Ministero dell' Ambiente e della Tutela del Territorio e del Mare

Commissione Tecnica di Verifica dell'Impatto Ambientale – VIA e VAS

Parere n. 2960 del 01/03/2019

Progetto:	<p align="center">Verifica di Ottemperanza</p> <p align="center">Tangenziale di Novara - Lotto 0 e Lotto 1</p> <p align="center">Prescrizioni "lettera C "</p> <p align="center">ID_VIP: 4334</p>
Proponente:	<p align="center">ANAS S.p.A.</p>

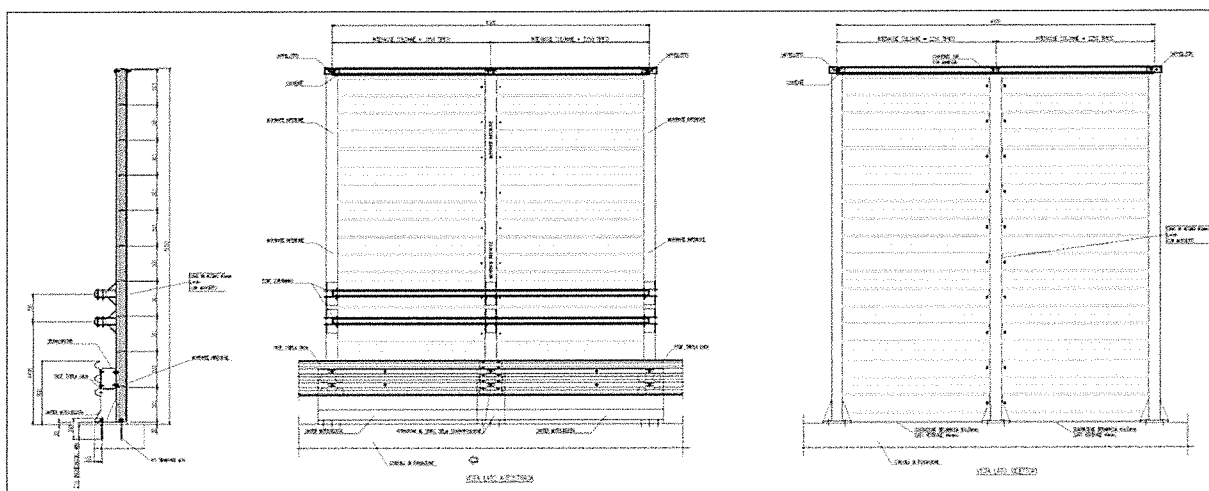
La barriera integrata è una barriera di sicurezza stradale con funzione aggiuntiva di protezione del rumore da traffico veicolare.

La barriera sarà omologata secondo i livelli di contenimento H4 bordo ponte e bordo laterale; la funzione di abbattimento del livello di inquinamento acustico sarà garantita da pannelli fonoassorbenti-fonoisolanti.

Le dimensioni del modulo base standard sono $l=2950$ mm, $h= 500$ mm per un'altezza minima di 5 metri.
Il cordolo di supporto su cui sono ancorate le barriere sarà in calcestruzzo armato.

particolare barriere acustiche integrate in acciaio CorTen

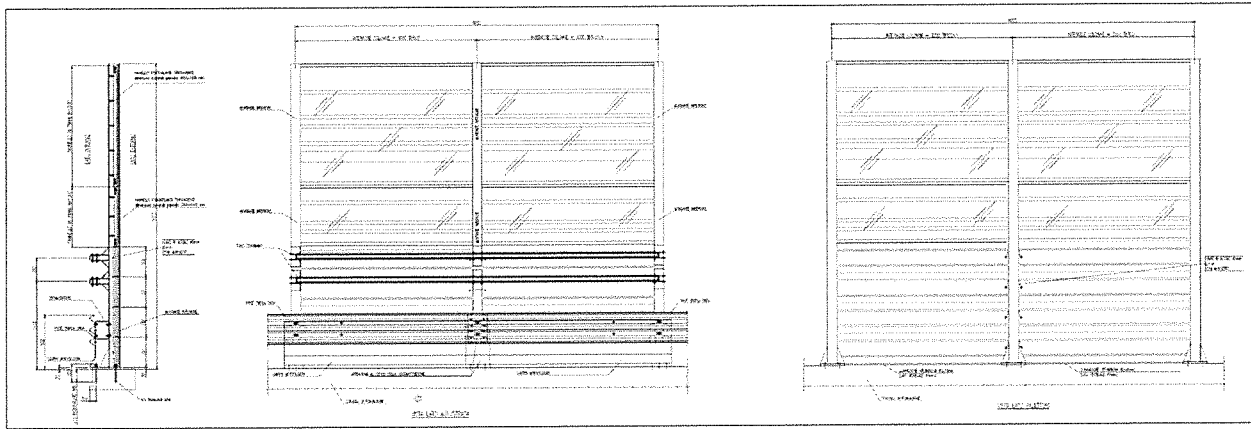
CONSIDERATO che la pannellatura modulare tipo è composta da:

- struttura scatolare di contenimento realizzata con n.2 gusci in lamiera d'acciaio autopassivante CorTen, spessore nominale 1.0 mm, di cui quello rivolto alla sorgente di rumore forato a quinconce, diametro nominale dei fori 5 mm, passo nominale dei fori 8 mm e percentuale nominale vuoto/pieno 35.5%
- testate di chiusura laterali e compensatori di gola laterali in polipropilene;
- coibentazione interna realizzata con materassino in lana di roccia, spessore nominale 65 mm e densità nominale 75 kg/m³.

CONSIDERATO che le prestazioni acustiche minime richieste per il pannello sono le seguenti:

- Categoria Assorbimento acustico A4 (UNI EN 1793-1:1999, prospetto A1);
- Indice di valutazione dell'assorbimento acustico $DL_{\alpha} = 14 \pm 0.2$ dB.
-

Stralcio Planimetria localizzazione dei campi/cantieri e viabilità di servizio e di cantiere

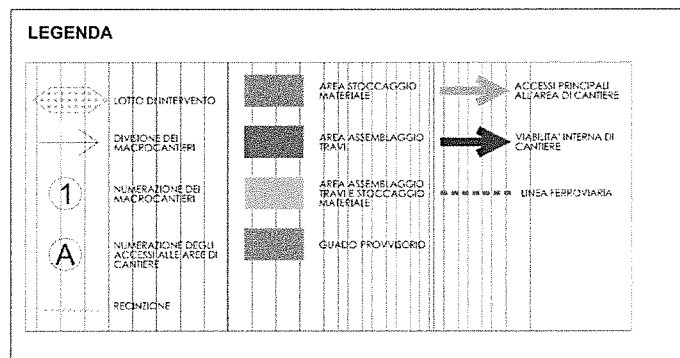
CONSIDERATO e VALUTATO che sono stati individuati gli accessi effettivamente utilizzabili dai mezzi di cantiere, sulla base della reale viabilità interpodereale esistente in loco, riportati in verde nell'elaborato grafico T00CA00CANPL1B - Planimetria localizzazione dei campi/cantieri e viabilità di servizio e di cantiere (accessi, B, C, D, E F, H, I, K, M, N, P, Q ed O).

CONSIDERATO e VALUTATO che è stato ridotto al minimo l'utilizzo delle strade interpoderali sfruttando la viabilità interna di cantiere. Dalla documentazione presentata si evince che gli accessi esterni utilizzati avranno una durata limitata nel tempo e non continuativa per tutta la durata dell'opera, in modo tale da ridurre al minimo indispensabile il disturbo arrecato ai fruitori della viabilità interessata.

Stralcio Planimetria Gestione continuità irrigua e viabilità interpodereale

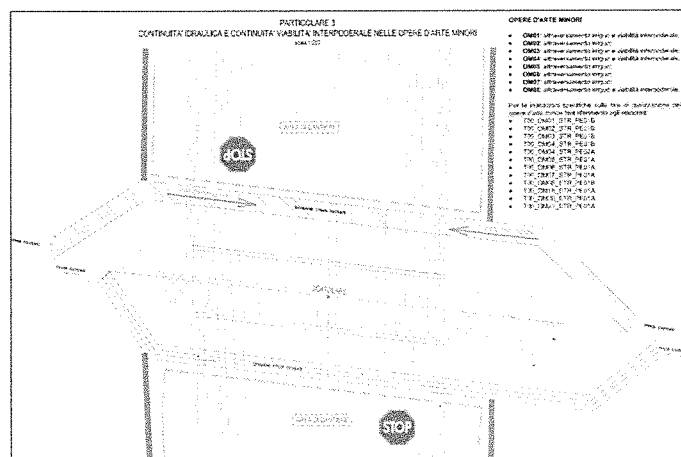
CONSIDERATO e VALUTATO che per quanto concerne le opere d'arte minori necessarie a consentire la continuità irrigua e di passaggio è stato previsto il mantenimento sia della percorribilità delle strade interpoderali che dell'esercizio dei canali irrigui durante le attività di cantiere;

La prescrizione C.2.2 è ottemperata.
